Dotyczy: postępowania o udzielenie zamówienia publicznego, prowadzonego w trybie przetargu nieograniczonego na *remont kapitalny budynku Domu Studenckiego nr 5 zlokalizowanego przy ul. Wyspiańskiego 7 w Gdańsku wraz z infrastrukturą towarzyszącą*

CRZP: ZP /32/055/R/18

Zamawiający informuje, że w dniu 13.04.2018 r. wpłynęła prośba o wyjaśnienie treści Specyfikacji Istotnych Warunków Zamówienia, o brzmieniu:

23:

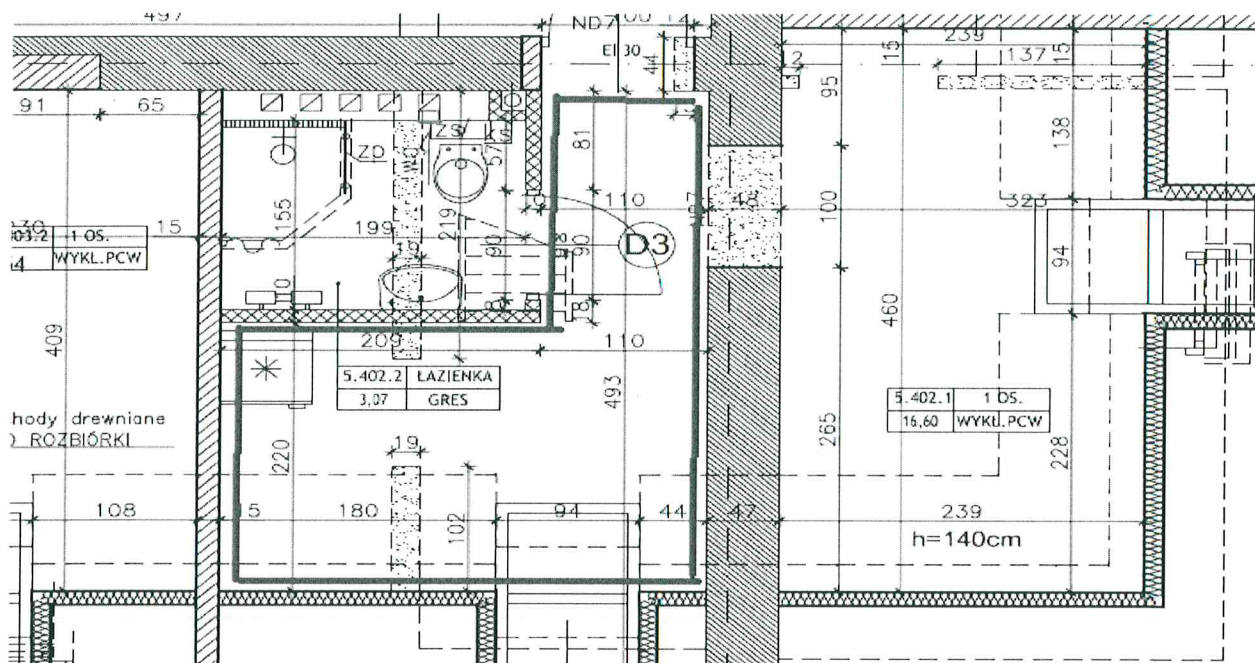
Prosimy o wskazanie gdzie znajduje się pomieszczenie w piwnicy o nr 0.042. W opisie i wykazie pomieszczeń jest wyszczególnione z metrażem 3,02m²?

Na skutek zmian projektowych pomieszczenie porządkowe o nr 0.042 zostało zlikwidowane.
